**Unipiha tee 22b ja 22c kinnistute
projekteerimistingimuste eelnõude
kooskõlastamine märkustega**

Olete esitanud meile kooskõlastamiseks Tartu maakonna Kambja valla Reola küla Unipiha tee 22b ja 22c kinnistute projekteerimistingimuste eelnõud (vastavalt menetlused nr 456157 ja 456150 ning EHR kood nr 121431016 ja nr 121431015).

Joonis 1. Riigitee nr 22133 km 1,618, väljavõte Maa-ameti geoportaalist

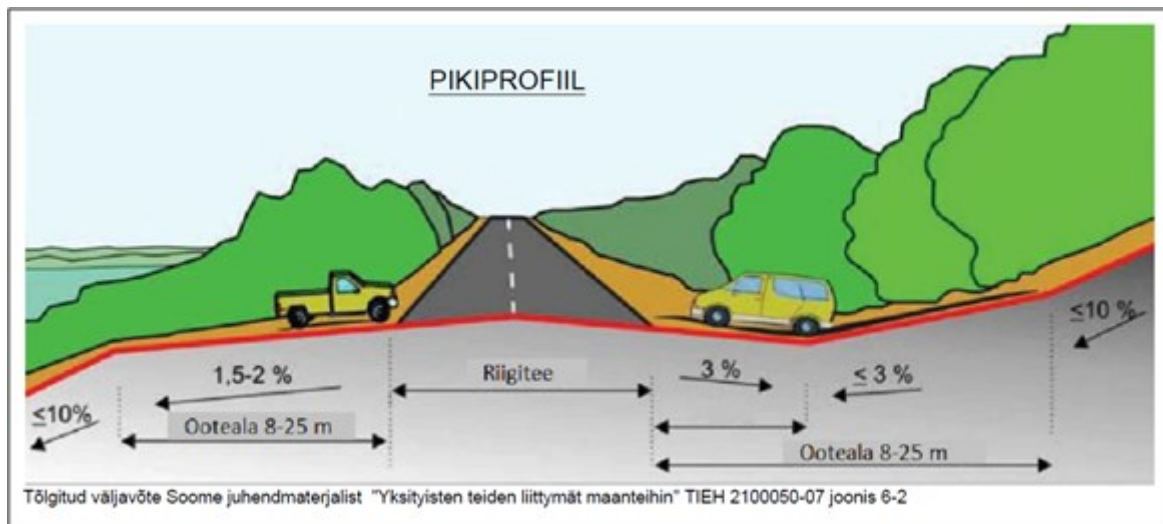
1. Ristumiskoht projekteerida riigitee nr 22133 km 1,618 (Joonis 1).
